Commune de L'Hermitage
ZAC du LINDON

Enquête Publique 26/04/2021– 31/05/2021
Déclaration d'Utilité Publique, Autorisation Environnementale, Cessibilité des terrains

Procès-verbal de synthèse des observations et Mémoire en réponse de la Maîtrise d'ouvrage

Autorité Organisatrice : Préfecture d'Ille et Vilaine
Maître d'ouvrage : Maire de L'Hermitage
Maîtrise d'ouvrage déléguée: SPLA Territoires Publics
Siège de l'enquête : Mairie de L'Hermitage
Commissaire Enquêtrice : Claudine Lainé-Delurier
Référence Enquête : E21000028 / 35

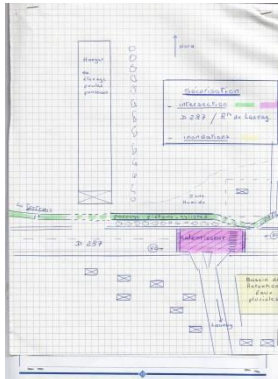
R10-2	Mobilité Sécurité routière	<p>« De plus, il est actuellement dangereux que ce soit à pied, à vélo, de pouvoir emprunter l'accès par la route de notre lieu-dit. Les gens ont pris l'habitude d'emprunter notre route comme raccourci pour circuler entre l'Hermitage et le Rheu. Avec ce projet nous aurons plus de circulation.</p> <p>Et les conducteurs roulent à vive allure. Actuellement les enfants du lieu-dit ne prennent pas de risque à circuler pour rejoindre leur milieu scolaire (écoles primaires d'un côté, Collège et Lycée de l'autre) »</p> <p>M. et Mme Jouin demandent :</p> <ul style="list-style-type: none"> - d'interdire cette route du Launay aux non-riverains. » 	<p>Une étude est en cours de réalisation par Rennes Métropole en lien avec la commune de L'Hermitage pour la sécurisation de la route de Launay.</p> <p>Par ailleurs, il est à noter qu'aucune sortie n'est prévue depuis la ZAC de la Trémelière vers le quartier de Beuffru / route de la Noé Huet qui mène vers la route de Launay, comme en atteste le plan masse des aménagements définitifs ci-dessous.</p>

<p>ZAC de la Trémelière Extrait plan masse tranche 3 / sud-ouest</p> <p>Voirie aménagée en cul-de-sac ne débouchant pas vers le quartier de Beuffru.</p> <p>voie communale / vers la Noé Huet</p> <p>BEUFFRU</p>
	R11		<p>M. et Mme Goven Roger –12 La Tertrais Hors Permanence le 25/05/2021</p>	
Papier DUP & AE	R11-1	Sécurité routière	<p>« L'axe routier D287 (desserte locale, zone artisanale) est actuellement très utilisé (vitesse à 80 km/h voire plus !....) ; Avec l'implantation du nouveau lotissement (et son entrée/ sortie unique sur la route de Mordelles), la fréquentation de cette route va doubler, voire plus.... Mr et Mme Goven demandent des mesures de sécurité pour, - concernant les véhicules : à l'intersection de D287 et a route</p>	<p>La classification de la RD 287 (en fonction du trafic ici élevé sur cet axe majeur) à cet endroit (hors agglomération) ne permet pas de mettre en place des aménagements pour limiter la vitesse comme un plateau ou une chicane. Limiter la vitesse ponctuellement et mettre en place des panneaux pour informer les automobilistes de la présence de piétons sont des solutions qui seront étudiées avec l'étude de sécurisation de la</p>

<p>de Launay, la mise en place d'un ralentisseur long pour ramener la vitesse à 50/60 km/h</p> <ul style="list-style-type: none"> - concernant cyclistes et piétons (promeneurs sportifs empruntant le Crapa – La Tertrais et axe Crapa- route de Launay-Le Rheu : un raccordement Crapa-La Tertrais, non pas en suivant l'accotement, qui est très dangereux, mais en parallèle, derrière la haie bocagère, sur le champ (partie très humide, non cultivable. » <p>Cf. schéma explicatif en annexe § 5.4</p> 	<p>route de Launay, actuellement menée par les services de Rennes Métropole en lien avec la commune.</p> <p>Concernant la proposition émise pour la circulation des piétons et vélos, comme évoqué sur le schéma explicatif, cette suggestion d'aménagement n'est pas à ce jour envisagée pour les raisons suivantes :</p> <ul style="list-style-type: none"> - la proximité de la zone humide n'autorise pas d'aménagement comme esquissé, - le passage suggéré traverse des terrains privés, donc non maîtrisés par la collectivité.

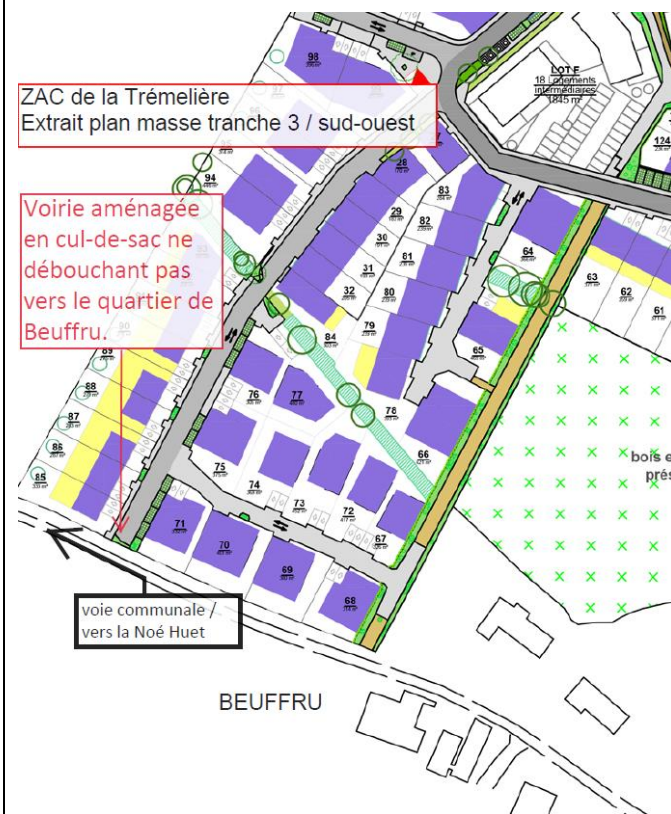
N° Obs	Thèmes	Observations présentées	Réponse du Maître d'ouvrage
CoE01	Eaux pluviales Sécurité routière	<p>L'étude d'impact au chapitre 5.10 d écrit les effets cumulés du développement de la ZAC du Lindon avec celle du Bourg-Clais-Touraudière et la ZAC des Touches de Pacé</p> <p>Pourquoi la ZAC de Trémelière de Le Rheu n'a pas été prise en compte ?</p> <p>En effet dans les échanges oraux avec le public, beaucoup s'inquiètent</p> <ul style="list-style-type: none"> - des impacts cumulatifs du fait de la proximité du Lindon appelé à recevoir les eaux de ruissellement des 2 ZAC, - d'une augmentation du trafic routier, les habitants de la nouvelle ZAC pouvant être tentés d'emprunter la route du Launay, déjà réputée dangereuse pour rejoindre Le Rheu depuis la D287, comme le font les nouveaux habitants du Rheu pour rejoindre la D287 	<p>Le dossier de réalisation de la ZAC de Trémélière sur la commune du Rheu a été approuvé en 2012. La ZAC de Trémélière est urbanisée (bien que toujours en cours), et elle n'est donc plus considérée comme « projet » mais bien comme une urbanisation existante. Pour rappel, dans son chapitre traitant des effets cumulés sur l'environnement, l'étude d'impact de la ZAC du Lindon s'intéresse aux projets ayant fait l'objet d'un avis publié de l'Autorité Environnemental dans les 3 ans précédant le dépôt.</p> <p>Comme indiqué dans le courrier de Rennes Métropole, « En matière de gestion des eaux pluviales, gestion des milieux aquatiques et prévention des inondations, les services de la métropole ont rencontré les riverains du secteur Launay et entendu leur crainte vis-à-vis de l'impact potentiel de la ZAC sur les risques d'inondations. La ZAC du Lindon constitue la tête du bassin versant du Lindon et est située en amont immédiat du lieu-dit Launay. L'impact du projet sur le risque inondation a donc fait l'objet d'une attention particulière de la Métropole. Les autres ZAC environnantes situées en aval ou sur d'autres bassins versants n'impactent pas le fonctionnement hydraulique sur ce secteur. Les éléments présentés dans le projet mettent en évidence une diminution du risque par rapport à la situation actuelle. Le niveau de protection généré par les bassins de rétention et la zone humide permet une diminution du débit dirigé vers le secteur Launay. Ainsi grâce à ces régulations les débits envoyés vers le ruisseau du Lindon seront largement inférieurs au débit actuel pour les pluies d'orage de période de retour 30 ans et 100 ans (Étude d'impact Pièce 5 – annexe 11) diminuant ainsi la vulnérabilité du secteur Launay vis-à-vis du risque d'inondation. »</p> <p>Concernant le trafic routier, la classification de la RD 287 (en fonction du trafic ici élevé sur cet axe majeur) à cet endroit (hors agglomération) ne permet pas de mettre en place des aménagements pour limiter la vitesse comme un plateau ou une chicane.</p> <p> limiter la vitesse ponctuellement et mettre en place des panneaux</p>

pour informer les automobilistes de la présence de piétons sont des solutions qui seront étudiés avec l'étude de sécurisation de la route de Launay qui est actuellement menée par les services de Rennes Métropole en lien avec la commune notamment sur la route du Launay.

Par ailleurs, il est à noter qu'aucune sortie n'est prévue depuis la ZAC de la Trémelière vers le quartier de Beuffru / route de la Noé Huet qui mène vers la route de Launay, comme en atteste le plan masse des aménagements définitifs ci-dessous.

5.3 Observation n° R05 – pièces jointes

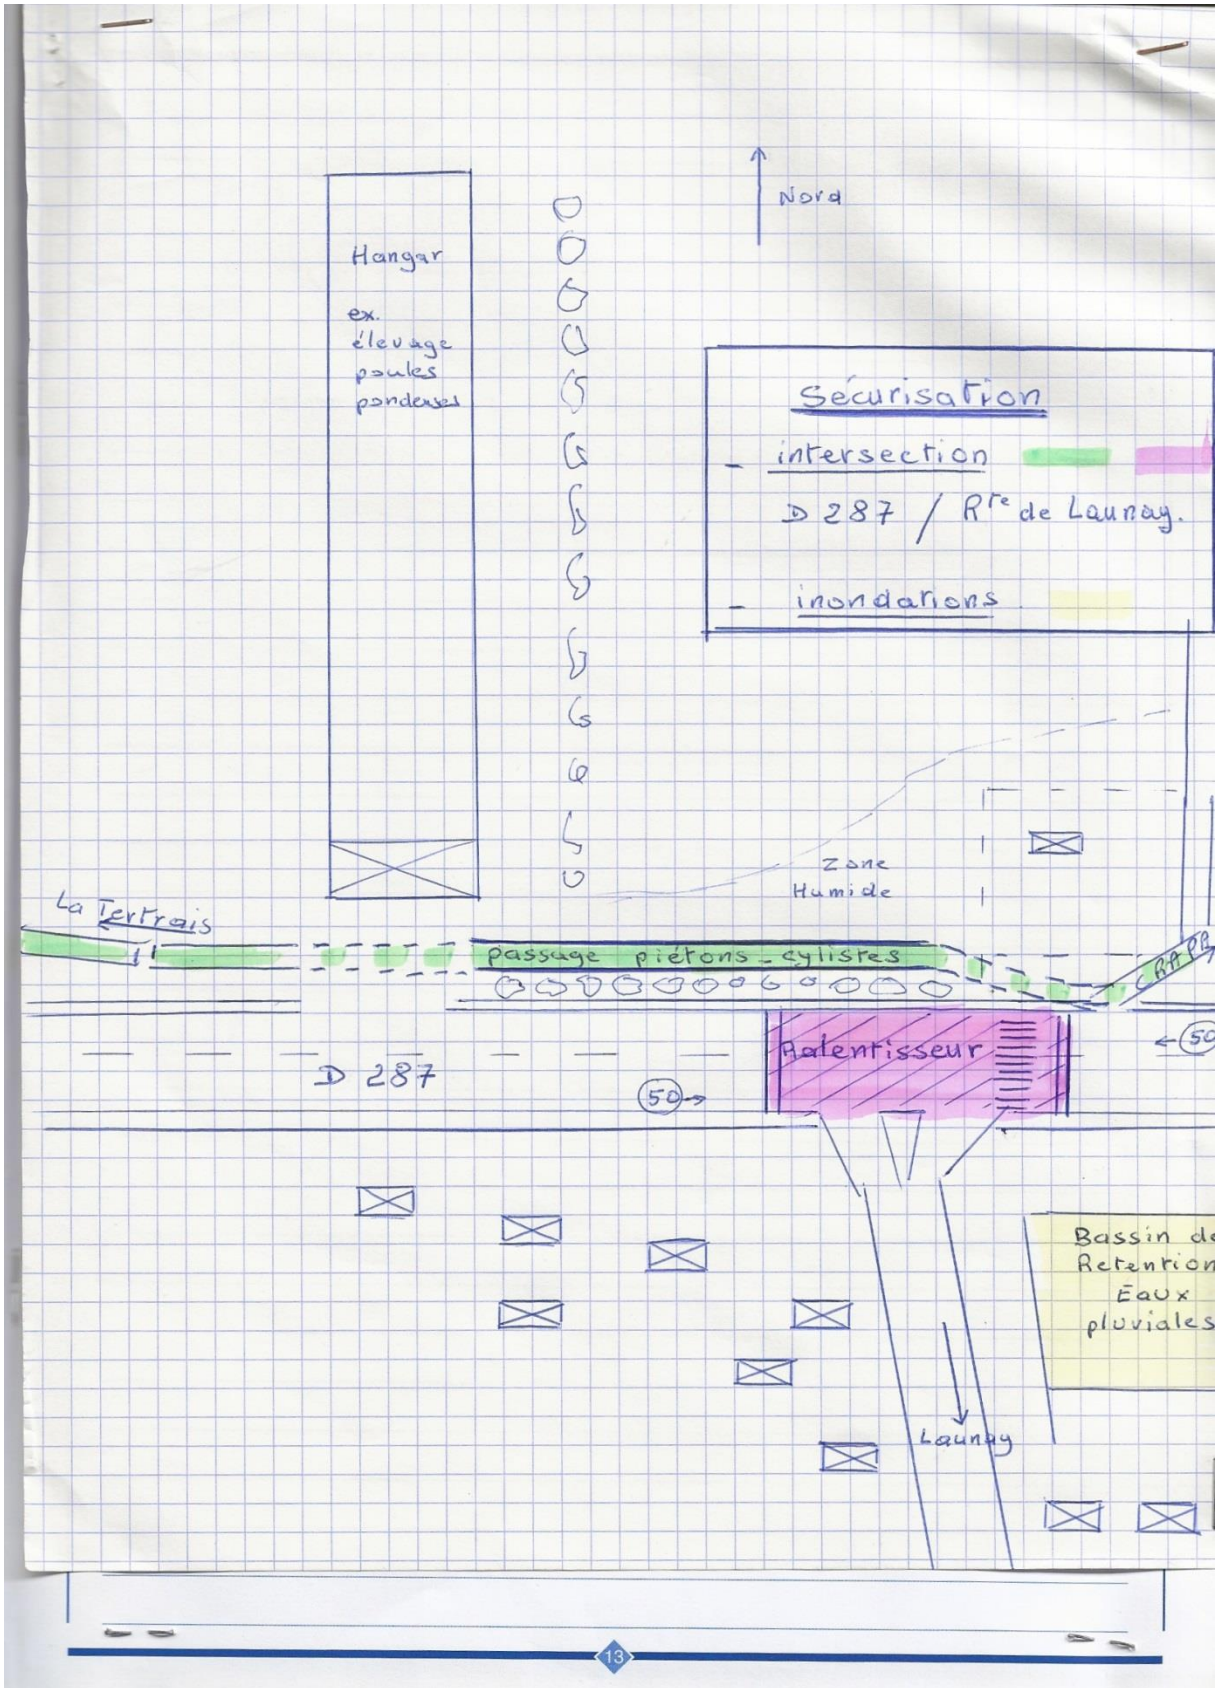
* Inondations de mai 2020 (voir sur plan ci-dessus)
Ce jour là, une vague est passée dans notre jardin.

Schéma de principe du fonctionnement du projet pluvial global

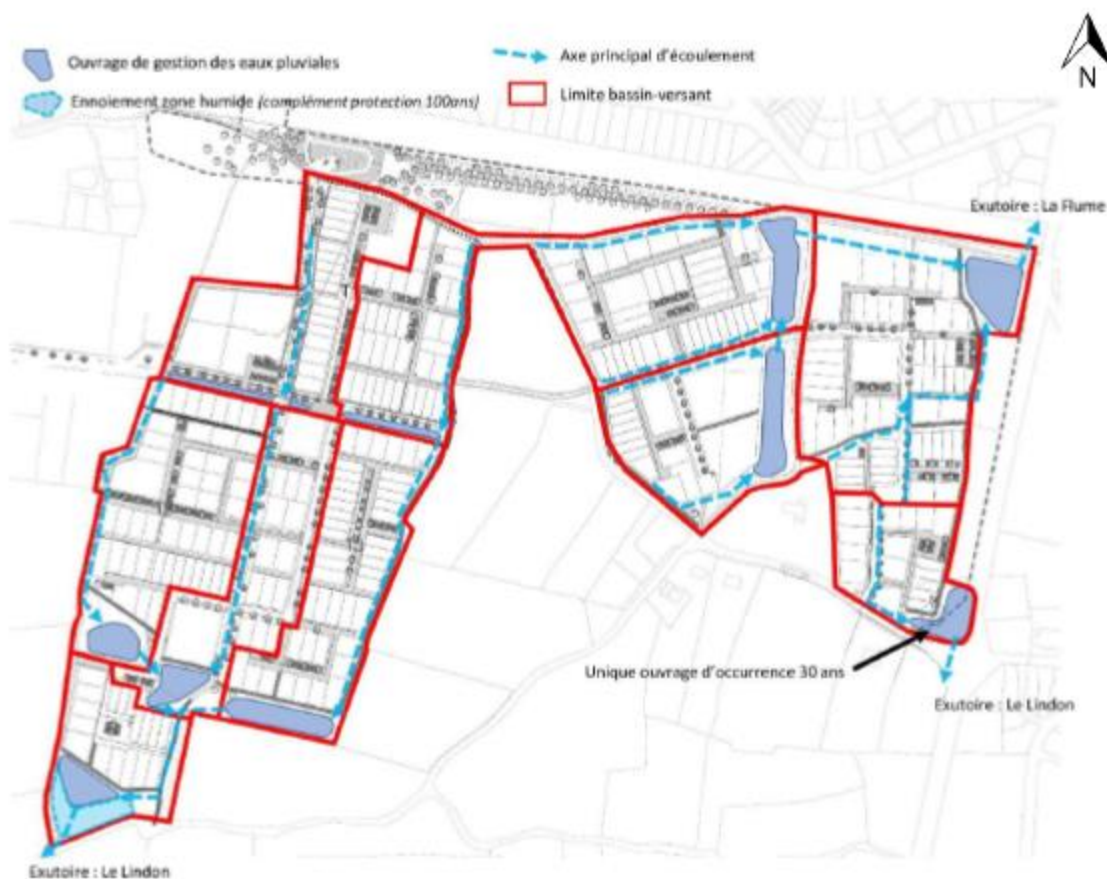
De plus, en aval du site un risque inondation a été recensé comme un enjeu fort sur les différents exutoires. Cet enjeu a été confirmé par l'étude hydraulique de fonctionnement du bassin-versant Lindon, par les investigations terrain ainsi que par les retours quant au fonctionnement hydraulique en aval de l'exutoire notamment sur le secteur du Launay.

Le projet pluvial de la ZAC du Lindon a donc été conçu afin d'intégrer les enjeux et caractéristiques du site d'études, en proposant une gestion intégrée et à la source des eaux pluviales.

Le schéma de fonctionnement ci-dessous récapitule le fonctionnement de ce projet.

Dans le détail, le projet pluvial prévoit la création de 11 ouvrages enherbés de rétention/régulation dimensionnés pour une pluie 30 et 100 ans, l'écoulement en surface des ruissellements par des noues, fossés et caniveaux, la mise en œuvre d'une limite d'imperméabilisation et l'infiltration de la pluie courante à la parcelle.
